**COMUNE DI
BUTTAPIETRA**

Controdeduzioni alle Osservazioni

Primo Piano degli Interventi

CONTRODEDUZIONI – PARERE TECNICO ALLE OSSERVAZIONI PERVENUTE

OSSERVAZIONE N. 1 - Fiorio Giordana

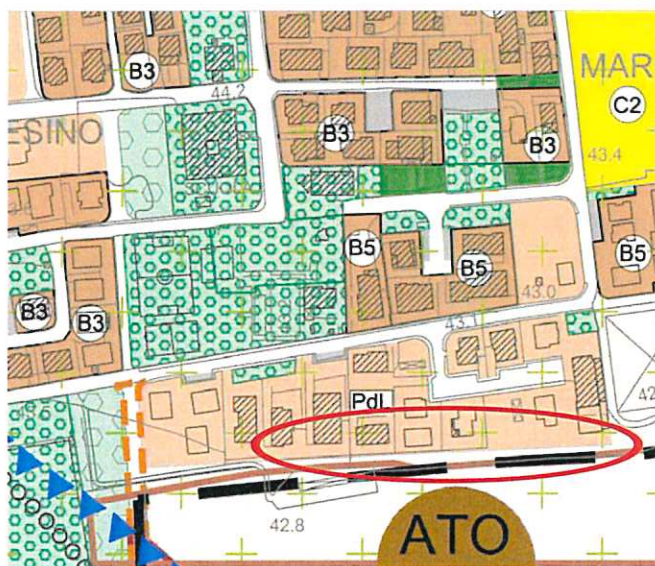
In riferimento alla richiesta pervenuta, l'osservazione **chiede** che venga corretta l'individuazione / classificazione dell'area sul lato sud del lotto di proprietà e per tutta la striscia come individuata dalla variante al PRG del 2006, ripristinando cartograficamente quanto indicato negli strumenti urbanistici previgenti reinserendo quindi, in cartografia di PI, la zona B4 al di sotto dell'area individuante il PdL "Nuovo Marchesino".

trattandosi di lettura impercettibile dell'area in oggetto sul PRG previgente e recepito conseguentemente in cartografia di PI, l'osservazione risulta accoglibile reinserendo la zona B4 dell'area individuante il PdL "Nuovo Marchesino", come da stralcio cartografico di seguito allegato.

ACCOLTA

Osservazione 2.1

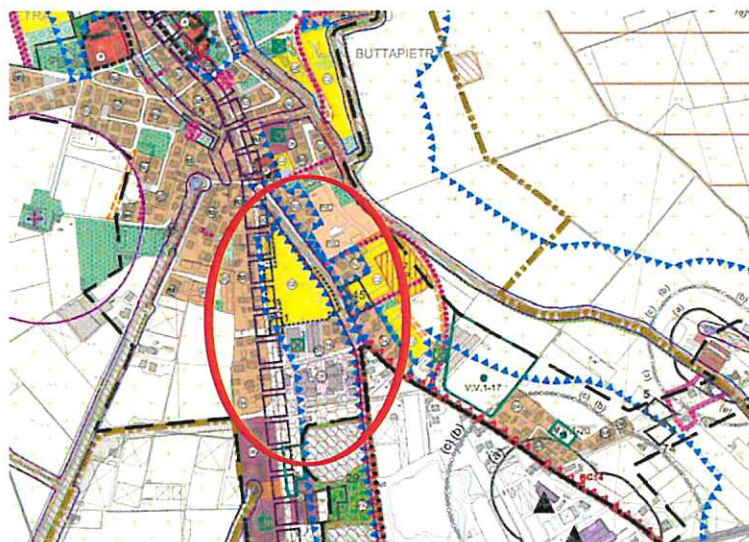
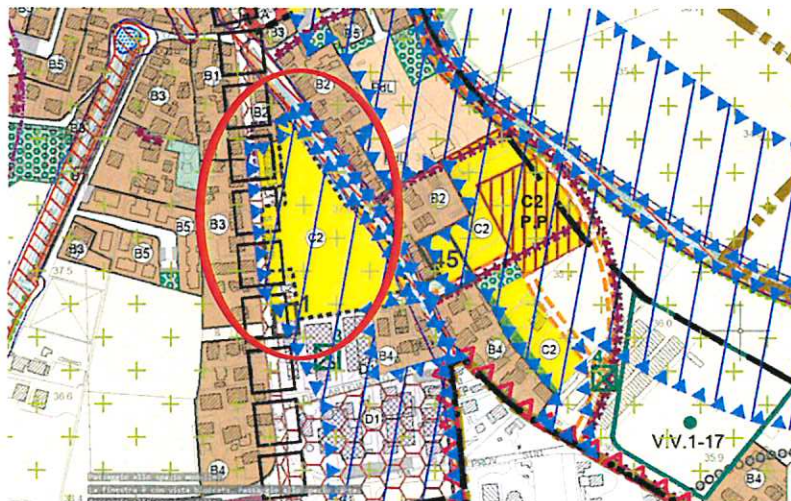
Si chiede di verificare e, se necessario, correggere nelle tavole grafiche del Piano degli Interventi adottato il posizionamento del vincolo paesaggistico D.Lgs 42/2004 – corsi d'acqua. In particolar modo quello relativo alle zone B di completamento edilizio residenziale (a titolo esemplificativo la zona B2 e B4 di via Galilei/Brognoligo/Artigianato, la zona B2 e B5 a nord delle ex-scuole medie).

la presente richiesta risulta accoglibile correggendo la delimitazione del Vincolo Paesaggistico D.Lgs 42/2004 dei corsi d'acqua interessati, come da stralcio cartografico di seguito allegato.

ACCOLTA

OSSERVAZIONE N. 3 - Ing. Dalla Valentina Cesare

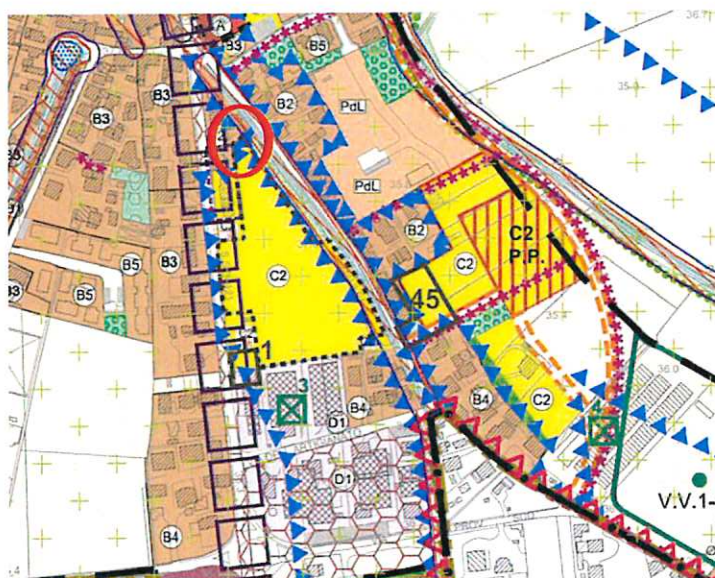
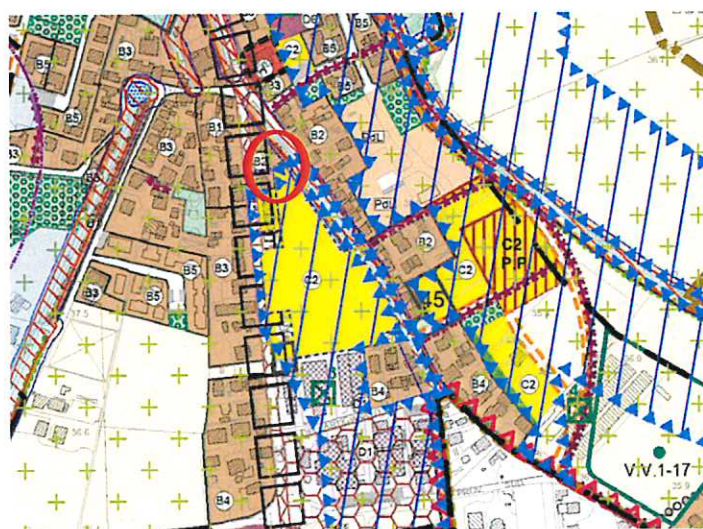
Relativamente alla manifestazione d'interesse n. 7, prot. 2086 del 03/03/2017, per la ridefinizione dell'ambito d'intervento di un'area C2, **si chiede** di verificare che lo stralcio dell'area a nord, a ridosso della zona B2, di circa 50 mq, sia stato correttamente fatto.

le tavole del PI sono a sc 1.5000 e 1.2000 individuano lo stralcio dell'area a nord della zona C2 in oggetto ma trattandosi di una superficie irrisoria lo stralcio risulta di difficile lettura.

ACCOLTA cercando di rendere un po' più leggibile lo stralcio dell'area interessata.

Osservazione 4.1

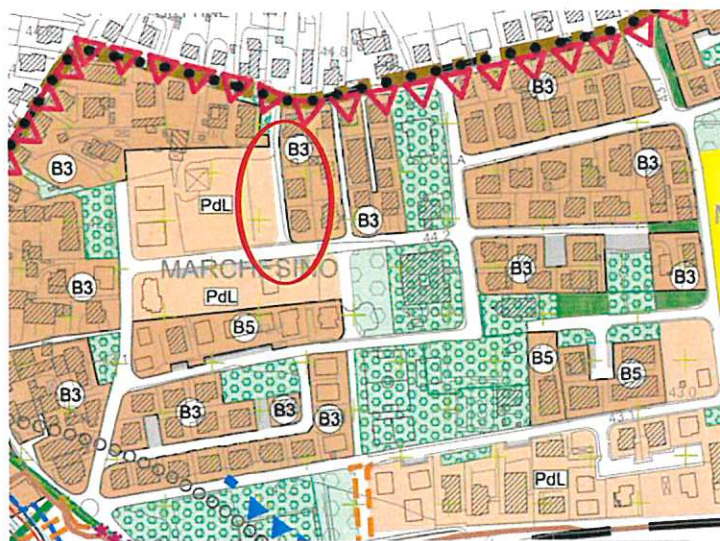
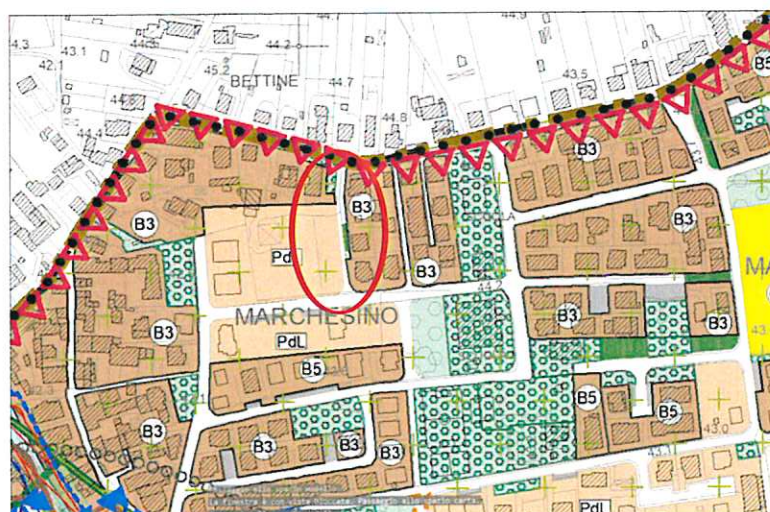
Si chiede di perfezionare il disegno della viabilità della lottizzazione "il Pioppeto"

trattandosi di riassetto della viabilità secondo Variante approvata al PUA in oggetto, i cui lavori sono in fase di realizzazione, come attestato dall'Ufficio, si ritiene di accogliere l'aggiornamento cartografico richiesto.

ACCOLTA

Osservazione 4.4.

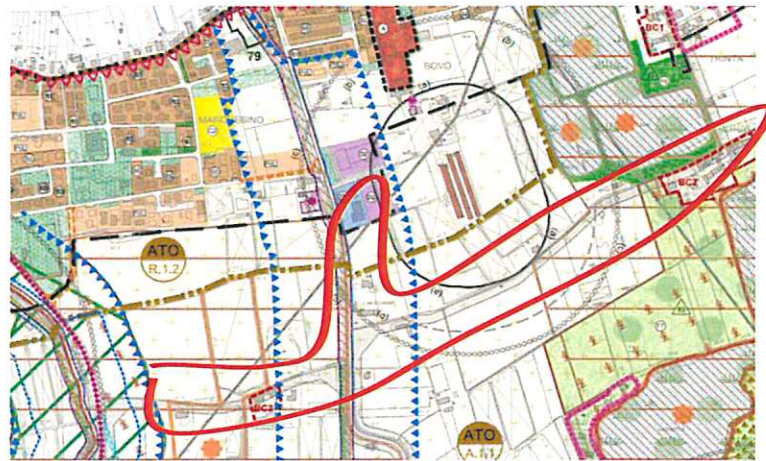
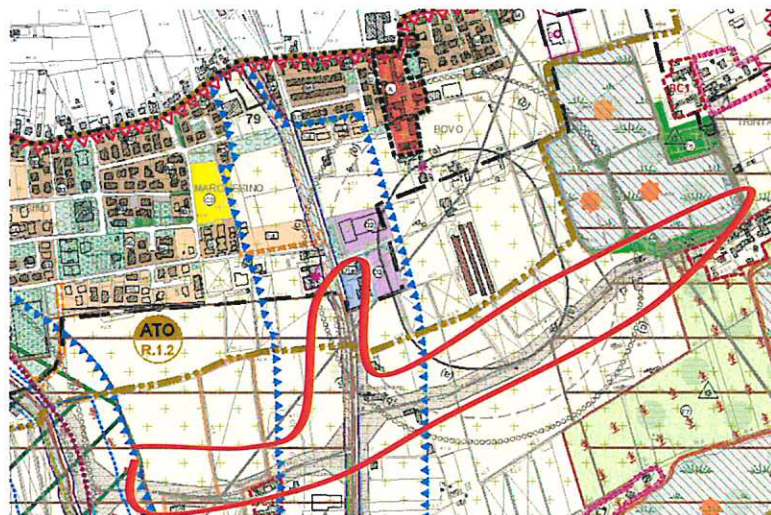
Si chiede di perfezionare graficamente la fascia di rispetto stradale di alcune strade a sud di Bovo – Marchesino, indicate in stralcio cartografico allegato.

trattandosi di perfezionamento grafico, l'osservazione risulta accoglibile come da stralcio cartografico di seguito allegato.

ACCOLTA

Osservazione 4.7

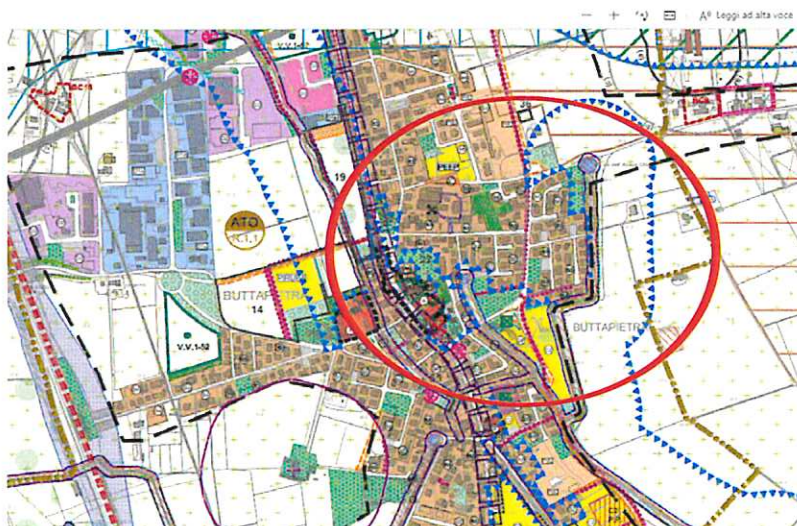
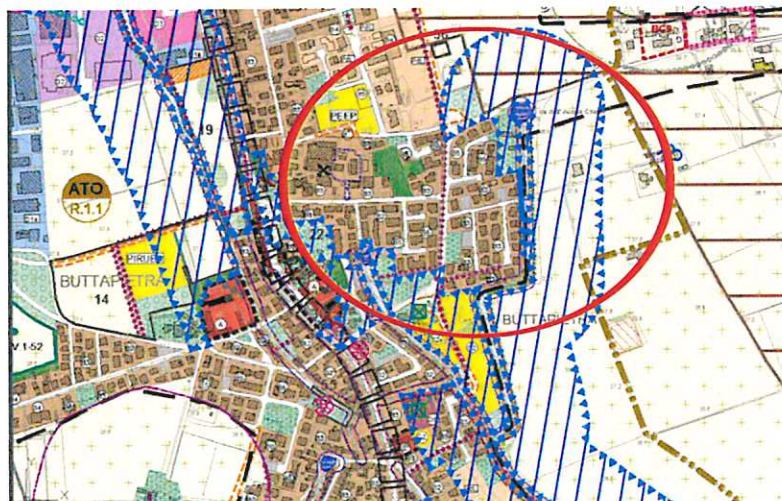
Si chiede di verificare, come da precedente osservazione 2.1 e, se necessario, correggere nelle tavole grafiche del Piano degli Interventi adottato il posizionamento del vincolo paesaggistico D.Lgs 42/2004 – corsi d'acqua. In particolar modo quello relativo alle zone B di completamento edilizio residenziale (a titolo esemplificativo la zona B2 e B4 di via Galilei/Brognoligo/Artigianato, la zona B2 e B5 a nord delle ex-scuole medie).

la presente richiesta risulta accoglibile correggendo la delimitazione del Vincolo Paesaggistico D.Lgs 42/2004 dei corsi d'acqua interessati, come da stralcio cartografico di seguito allegato.

ACCOLTA

Osservazione 4.8

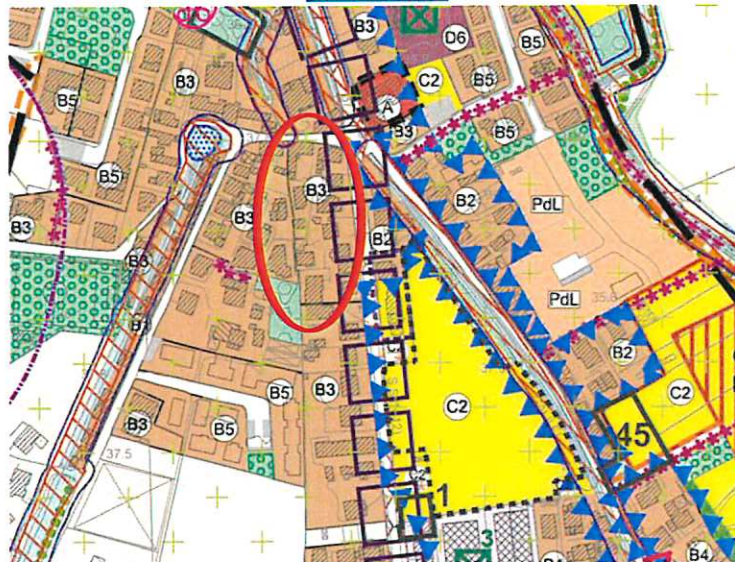
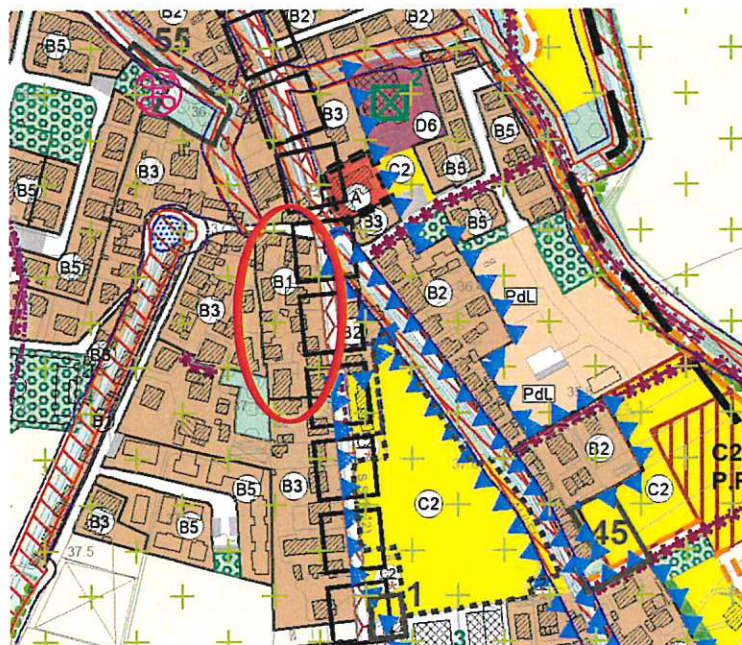
Si chiede di correggere errore cartografico relativo all'individuazione di un'area che anziché come ZTO B1 è individuata come ZTO B3.

la richiesta risulta accoglibile correggendo la classificazione della zona interessata, da ZTO B3 a ZTO B1, come da stralcio cartografico di seguito allegato.

ACCOLTA

Osservazione 5.1

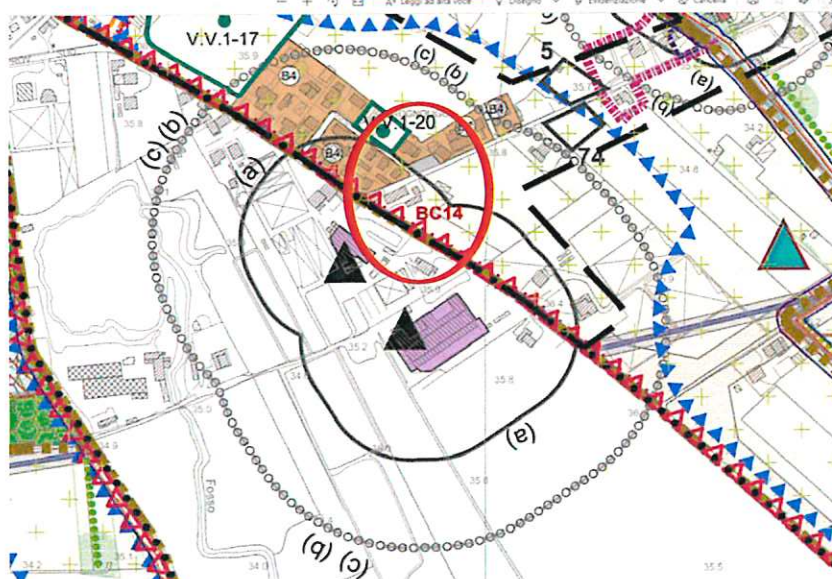
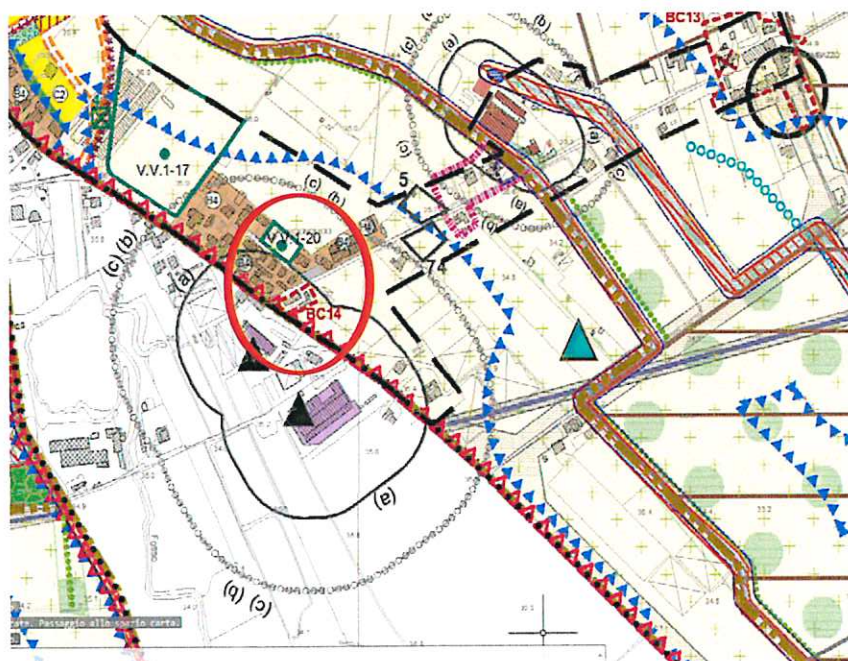
chiede di rendere più evidente il perimetro del Bene Culturale BC 14.

la richiesta risulta accoglibile rendendo più evidente quanto richiesto, come da stralcio cartografico di seguito allegato.

ACCOLTA

Osservazione 5.3

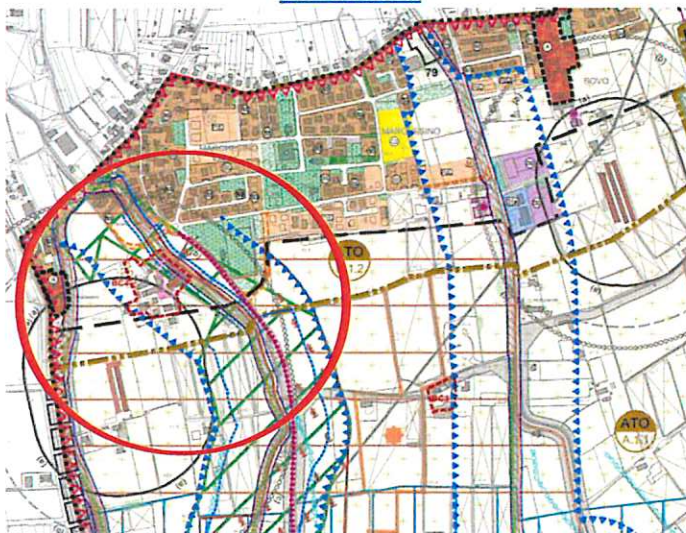
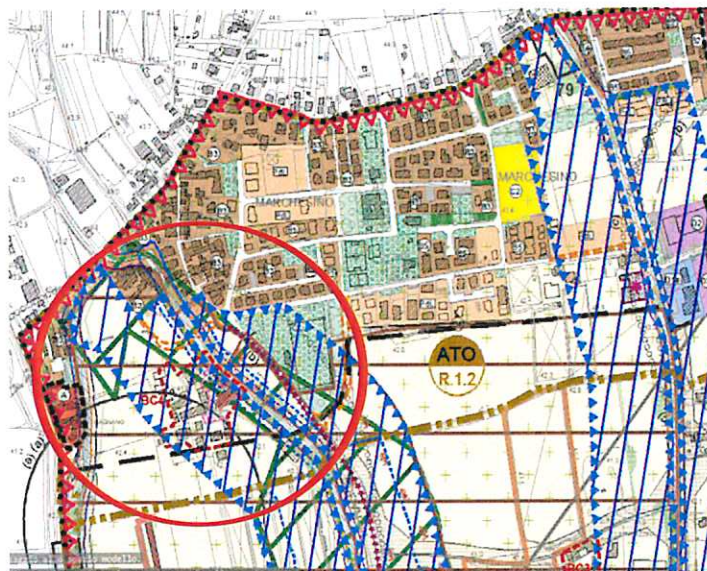
come da precedente osservazione 2.1 e 4.7, **viene chiesto nuovamente** di verificare, e, se necessario, correggere nelle tavole grafiche del Piano degli Interventi adottato il posizionamento del vincolo paesaggistico D.Lgs 42/2004 – corsi d'acqua.

la presente richiesta risulta accoglibile correggendo la delimitazione del Vincolo Paesaggistico D.Lgs 42/2004 dei corsi d'acqua interessati, come da stralcio cartografico di seguito allegato.

ACCOLTA

Osservazione 6.1

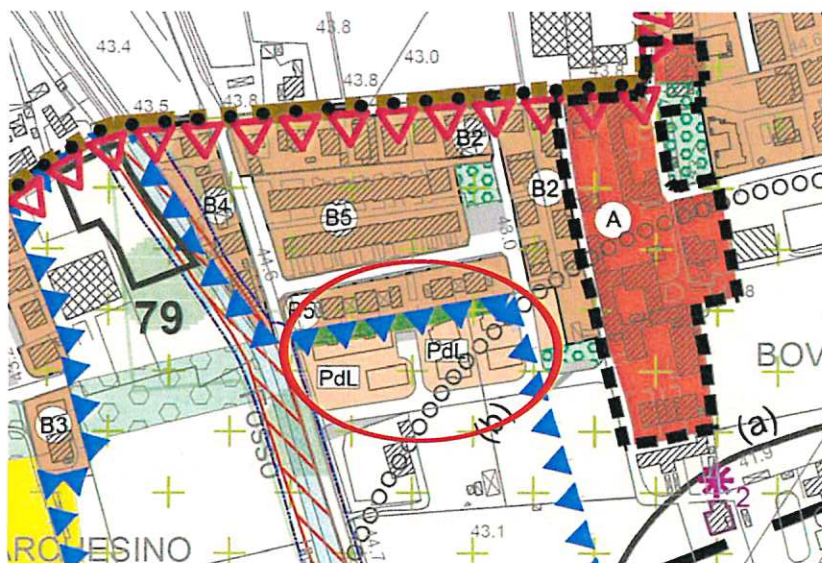
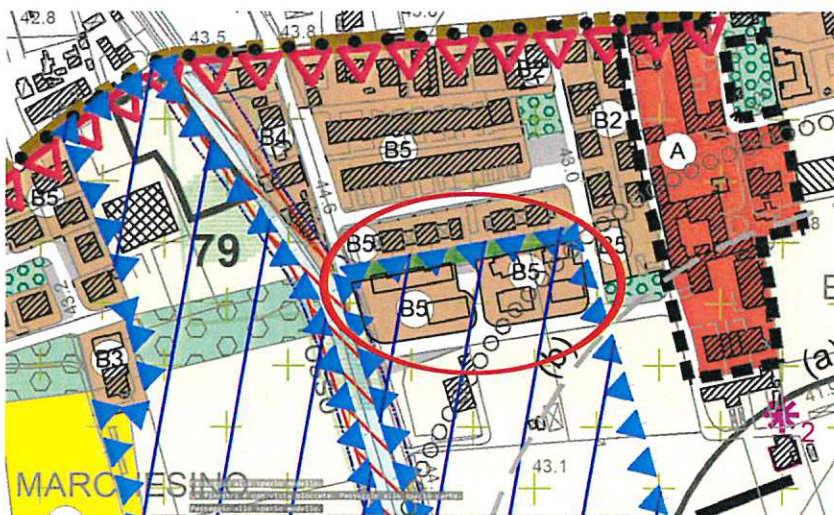
Ad integrazione delle precedenti osservazioni al Piano degli Interventi, per i piani di lottizzazione collaudati, le cui aree relative alle opere di urbanizzazione sono state cedute al Comune, **si chiede** la riclassificazione di tali aree:

- PdL il Boschetto – Marchesino (osservazione 6.1)
- PdL Adamello 1 e PdL Consorzio Adamello - Marchesino (osservazione 6.2)
- PdL Monte Bondone – Marchesino (osservazione 6.3)
- PdL Punto – Buttapietra (osservazione 6.4)
- PdL Galilei e Piruea Galilei – Buttapietra (osservazione 6.5)

la richiesta risulta accoglibile riclassificando le aree dei PdL in oggetto come zona B5 (completamento edilizio con parametri ex PdL attuati) come riportato nell'art. 72 delle NTO, come da stralci cartografici di seguito allegati.

ACCOLTA
